咨询处理 - 硬件咨询 #2708

钱文启-定制转接板

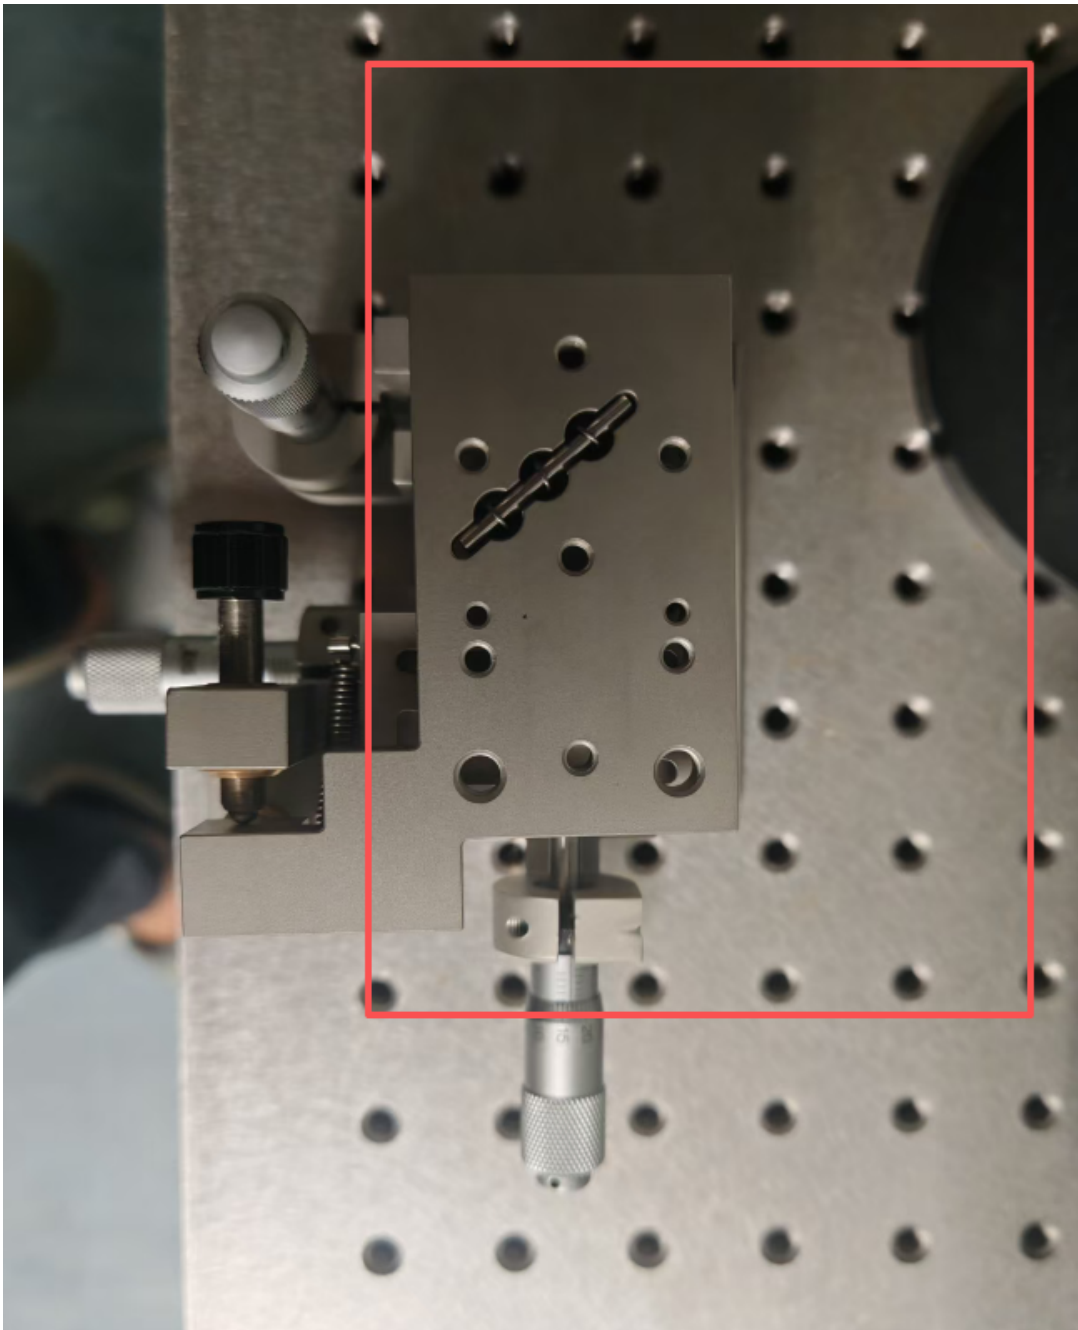
状态:	已反馈	开始日期:	2026-10-08
优先级:	A级	计划完成日期:	
指派给:	宁欣洋	% 完成:	0%
类别:		预期时间:	0:00 小时
目标版本:			
完结状态:	未成单		
描述			
在这个台子上面加一个扩大转接板，尺寸是160x80x10mm。本色氧化处理。数量1个。价格260。货期2周。做沉头通孔，上面要放置一个仪器。只做向下沉头即可。
